改善箇所説明図

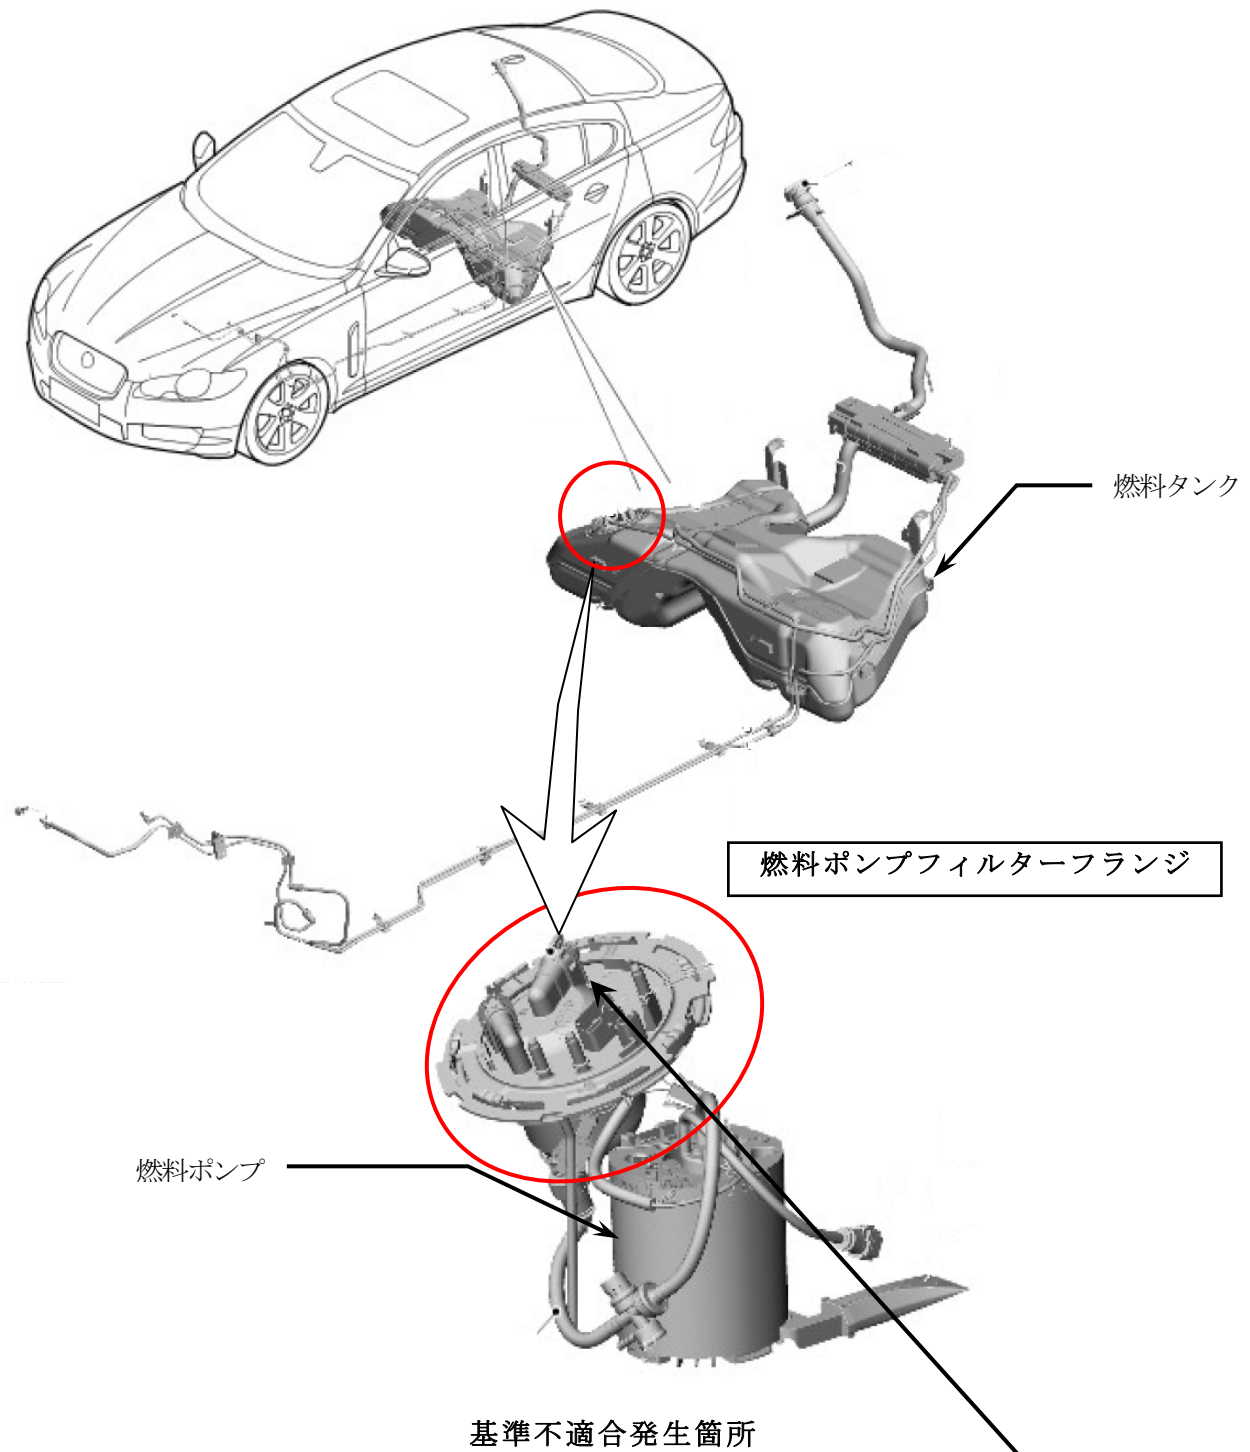
樹脂製の燃料ポンプフィルターフランジにおいて、上昇する燃料圧力に対する強度が不十分なため、当該フランジに亀裂が発生し、燃料が漏れることがある。最悪の場合、漏れて気化した燃料が周囲の高温部で着火し、火災に至るおそれがある。

全車両、当該燃料ポンプフィルターフランジを対策品と交換する。

識別：トランク内のバッテリーブラケット取付けボルトに黄ペイントを塗布する。
